DODATEČNÉ INFORMACE / VYSVĚTLENÍ Č. 1 K ZADÁVACÍ DOKUMENTACI

Název veřejné zakázky:	Urologický RTG komplet
Režim veřejné zakázky:	Nadlimitní veřejná zakázka na dodávky, otevřené řízení
Evidenční číslo zadavatele:	O-2022-11
Evidenční číslo ve VVZ:	Z2022-044162

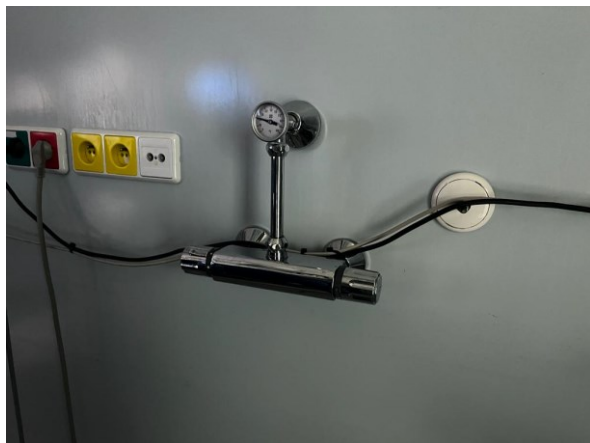
- V bodu č. 17 „Vyšetřovací stůl se systémem uchycení standardního i speciálního příslušenství: pro odnímatelné výplachové nerezové umyvadlo s vyřešeným přívodem vody a odvodem do odpadu“.
- V bodu č. 46 „Nerezová urinální nádoba včetně držáku, hadic pro přívod vody a vyústěním“.

Z našeho pohledu není jasné, zdali bude dotažen přívod a odvod vody k patě stroje, nebo bude přívod hadicí a odvod do nerezové urinální nádoby. Prosíme o upřesnění, jak to bude ze strany zadavatele vyřešeno.

Zadavatel předpokládá v souvislosti s požadavky bodu č. 17 a č. 46 řešení, které nevyžaduje integrovaný přívod a odvod vody v těsné blízkosti přístroje. Ze strany zadavatele bude přívod vody zajištěn napojením na stávající rozvod vody (viz obrázek), odtok vody bude poté řešit nerezová nádoba s vyústěním, která bude vyprázdňena do odpadu.
